WYJAŚNIENIA SWZ NR 2

Dotyczy: postępowania pn. **Przebudowa drogi powiatowej nr 1453D na odcinku Ludgierzowice-Rzędziszowice** prowadzonego na podstawie art. 275 pkt 2 ustawy z dnia 11 września 2019 r. - Prawo zamówień publicznych (Dz. U. z 2021, poz. 1129 ze zm.).

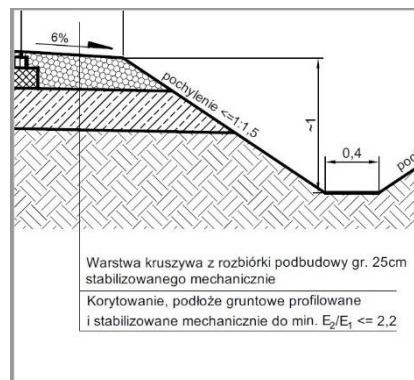
Czy wykonawca powinien ująć w wycenie jakiegokolwiek zabieg (jeśli tak, to jakie) wymienione w SST D-04.05.01 w pkt. 2.5 i 2.6 polegające na zmianie parametrów istniejącego gruntu w celu uzyskania jego przydatności do wykonania ulepszenia podłoża cementem?

Stwierdzenie na tym etapie, czy konieczne będą zabiegi mające na celu zmianę parametrów istniejącego gruntu celem uzyskania odpowiedniej wytrzymałości na ściskanie na całej długości odcinka, jest niemożliwe. Zgodnie z pkt. 2.5 Decydującym sprawdzianem przydatności gruntu do stabilizacji są wyniki wytrzymałości na ściskanie próbek gruntu stabilizowanego cementem. Grunt można uznać za przydatny do stabilizacji cementem wtedy, gdy wyniki wytrzymałości na ściskanie, mrozoodporność próbek gruntu stabilizowanego są zgodne z wymaganiami określonymi w p. 5.4 tablica 3. W tym celu SST przewiduje wykonanie odcinka próbnego. Jeśli nie będzie możliwe otrzymanie gruntu o odpowiedniej wytrzymałości na ściskanie, wówczas należy zastosować zabiegi opisane w SST mające na celu uzyskanie wymaganej wytrzymałości.

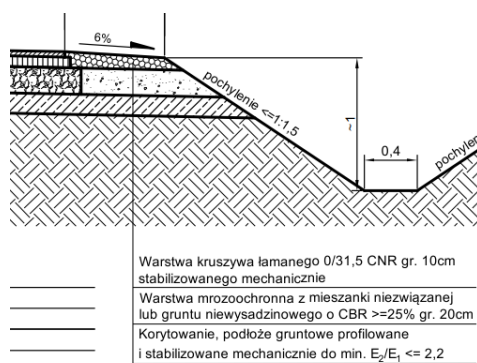
Prosimy o potwierdzenie, że dla odcinka od km 0+300 do km 2+100 stabilizacja podłoża cementem gr. 30 cm ma być pod jezdnią, pobocznymi i sięgać aż do skarpy rowu (warstwa stabilizacji jest elementem skarpy rowu) – opis na przekroju rys. 4.2 nie zawiera warstwy stabilizacji.

Stabilizację wykonać pod jezdnią i pobocznymi. W załączeniu poprawiony rysunek nr 4.2.
